11. AKTUALIZACE

ZÁSAD ÚZEMNÍHO ROZVOJE JIHOČESKÉHO KRAJE

verze pro vydání v zastupitelstvu kraje

Obrázek 2: Část úseku D7/8 v oblasti mezi křížením Rudolfovska – Hlinská a MÚK na dálnici D3 (viz červená elipsa)

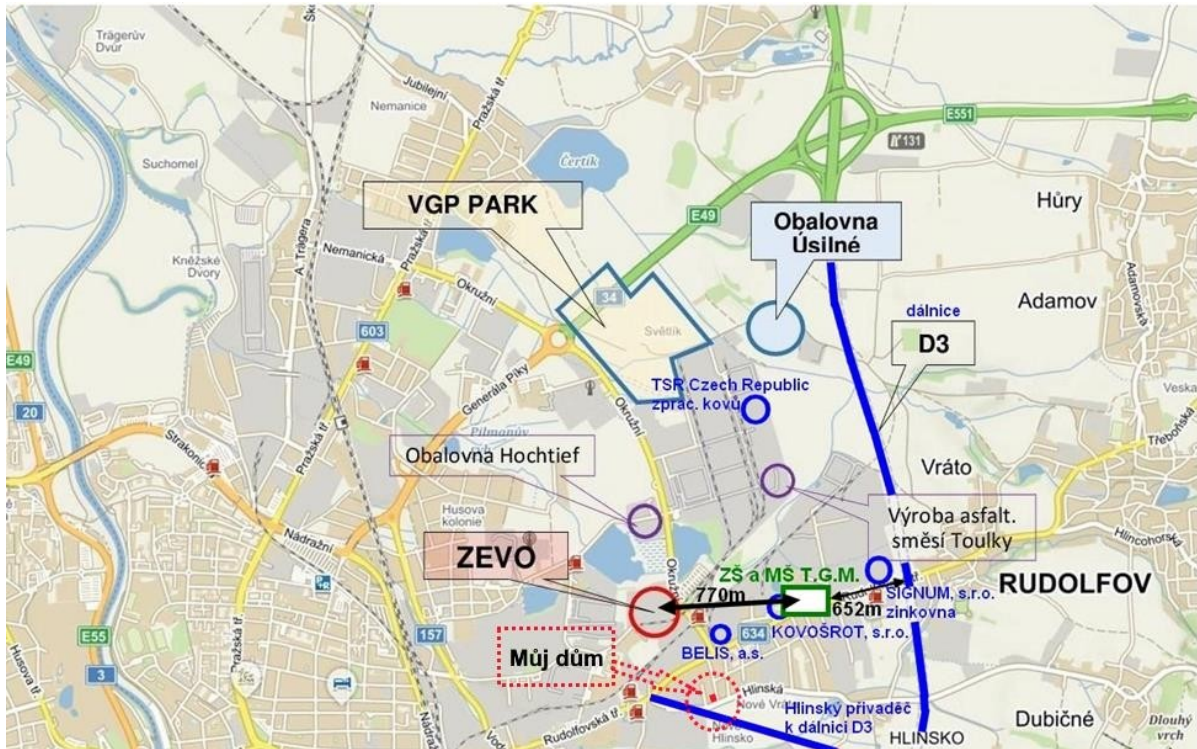
Zdůvodnění: Vedení dopravní stavby ve vymezeném dopravním koridoru D7/8, neboli dálničního přivaděče, v blízkosti obytné zóny ukazuje na další selhání územně plánovacích nástrojů Jihočeského kraje a Českých Budějovic. Skutečnost vedení přivaděče v těsné blízkosti obytné zóny ve čtvrti Nové Vráto porušuje § 20 odst.1 vyhlášky č. 501/2006 Sb., kde se požaduje, aby vymezení pozemků, stanovování podmínek jejich využívání a umístování staveb na nich, nezhoršovalo kvalitu prostředí a hodnotu území. **Požaduji proto vypuštění uvedené části D7/8 ze ZÚR.**

Navrhovaná stavba narušuje prostupnost krajiny pro místní obyvatele, zhoršuje kvalitu bydlení v oblasti díky nadměrnému hlukovému a emisnímu zatížení, kde již desítky let dochází k soustavné kumulaci negativních jevů v území nemající obdoby v jiných částech města. Dále dochází k záboru kvalitní zemědělské půdy a je porušeno ustanovení § 4 zákona č. 334/1992 Sb., o ochraně zemědělského půdního fondu, kde jsou stanoveny zásady ochrany ZPF – Konkrétně pro nezemědělské účely je nutno použít především nezemědělskou půdu, zejména nezastavěné a nedostatečně využitě pozemky v zastavěném území nebo na nezastavěných plochách stavebních pozemků staveb mimo toto území, stavební proluky a plochy získané zbořením přežitých budov a zařízení.

Obrázek 4: Detail stavby D 7/8 v původní výkresové dokumentaci hledající oporu v předloženém návrhu aktualizace ZÚR

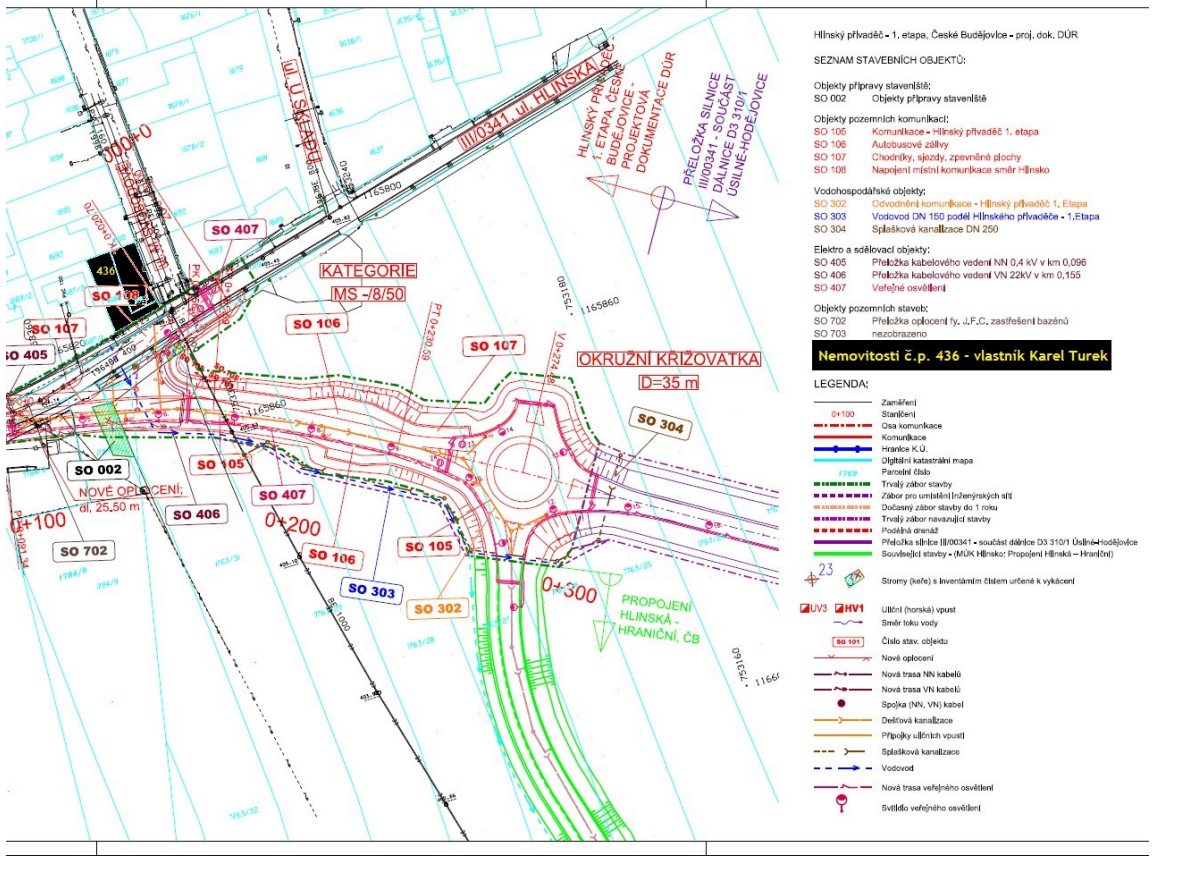
Obrázek 3: Kumulace vlivů na obyvatele území s vyznačením mého životního prostoru likvidovaného záměryhledajícími oporu v předloženém návrhu aktualizace ZÚR

Obrázek 1: Tabulka a čtvercová síť. Zdroj:

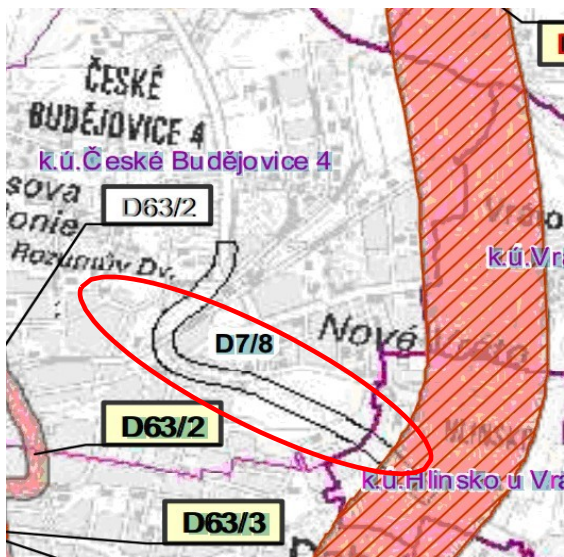
Spalováním směsného komunálního odpadu vznikají i další emise PM_{2,5} a PM₁₀, které IARC zařadila rovněž mezi karcinogeny. WHO v minulém roce vydala aktualizaci imisních koncentrací vycházejících z epidemiologických limitů pro pevné částice, které jsou nižší, než dosahujeme v průměru v ČR. Jakýkoliv příspěvek v této situaci tak lze považovat za „nezdravý“, protože se jedná o látky, které nemají bezpečnou prahovou koncentraci.

Obrázek 1: Tabulka a čtvercová síť. Zdroj:

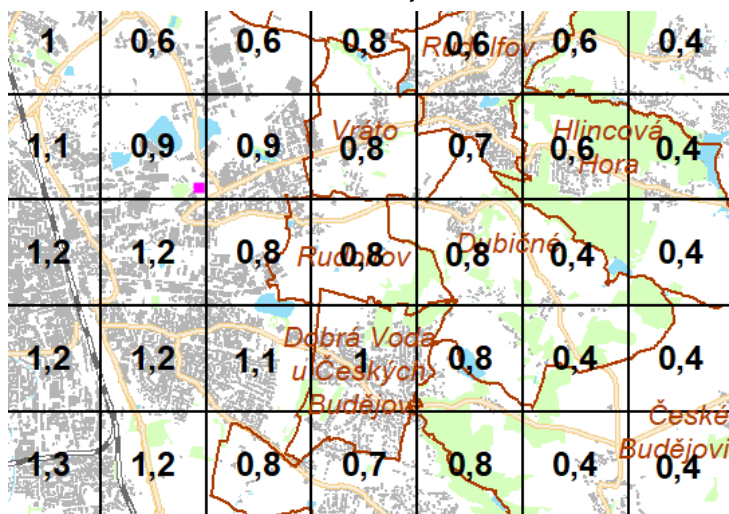
Spalováním směsného komunálního odpadu vznikají i další emise PM_{2,5} a PM₁₀, které IARC zařadila rovněž mezi karcinogeny. WHO v minulém roce vydala aktualizaci imisních koncentrací vycházejících z epidemiologických limitů pro pevné částice, které jsou nižší, než dosahujeme v průměru v ČR. Jakýkoliv příspěvek v této situaci tak lze považovat za „nezdravý“, protože se jedná o látky, které nemají bezpečnou prahovou koncentraci.

Obrázek 2: Část úseku D7/8 v oblasti mezi křižením Rudolfovská – Hlinská a MÚK na dálnici D3 (viz červená elipsa)

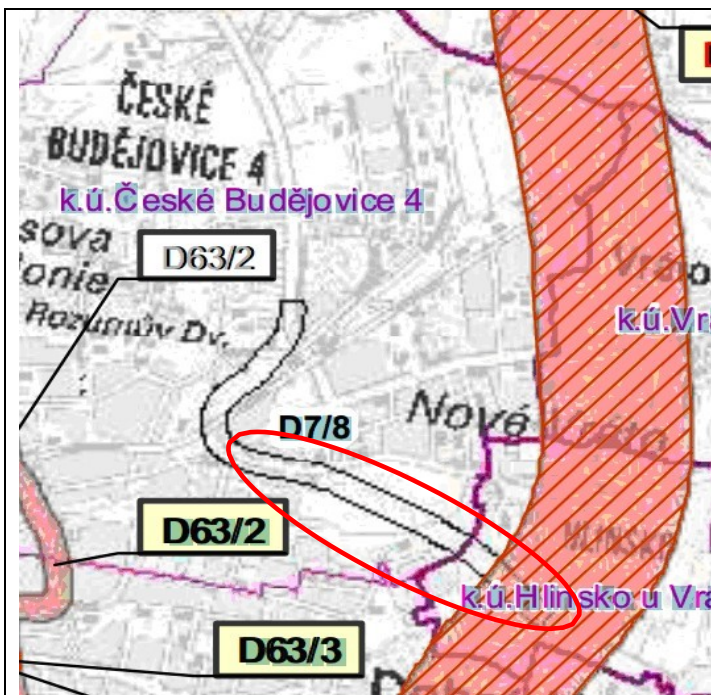
Zdůvodnění: Vedení dopravní stavby ve vymezeném dopravním koridoru D7/8, neboli dálničního přivaděče, v blízkosti obytné zóny vnímáme jako zásadní selhání územně plánovacích nástrojů Jihočeského kraje a Českých Budějovic. Skutečnost vedení přivaděče v těsné blízkosti obytné zóny ve čtvrti Nové Vráto a Hlinsko porušuje § 20 odst.1 vyhlášky č. 501/2006 Sb., kde se požaduje, aby vymezení pozemků, stanovování podmínek jejich využívání a umístování staveb na nich, nezhoršovalo kvalitu prostředí a hodnotu území. **Požadujeme vypuštění uvedené části D7/8 ze ZÚR.**

Navrhovaná stavba zhoršuje kvalitu bydlení v oblasti díky nadměrnému hlukovému a emisnímu zatížení, kde dochází ke kumulaci negativních jevů v území. Dále dochází k záboru kvalitní zemědělské půdy a je porušeno ustanovení § 4 zákona č. 334/1992 Sb., o ochraně zemědělského půdního fondu, kde jsou stanoveny zásady ochrany ZPF. Konkrétně pro nezemědělské účely je nutno použít především nezemědělskou půdu, zejména nezastavěné a nedostatečně využitě pozemky v zastavěném území neboli nezastavěných plochách stavebních pozemků staveb mimo toto území, stavební proluky a plochy získané zbořením přežitých budov a zařízení.
